**C2 R2 MAX**

**INFO-TECH CITROËN Racing C2 R2 MAX N° 16/09.**

Sujet : Pompe refroidissement huile BV.

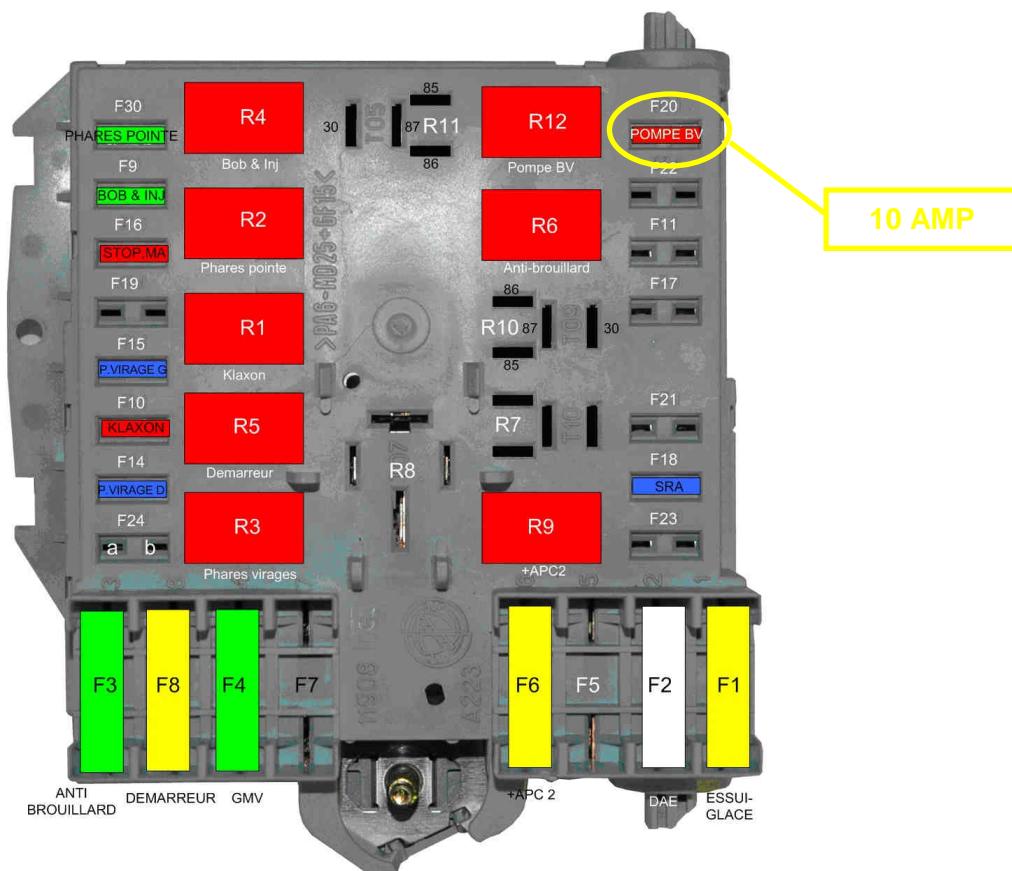
Le fusible de fonctionnement de la pompe de refroidissement huile BV (5 Amp.) doit être impérativement remplacé par un modèle **10 Amp.**

Ce fusible se trouve dans la fuse box avant (compartiment moteur), à l'emplacement indiqué ci-dessous :
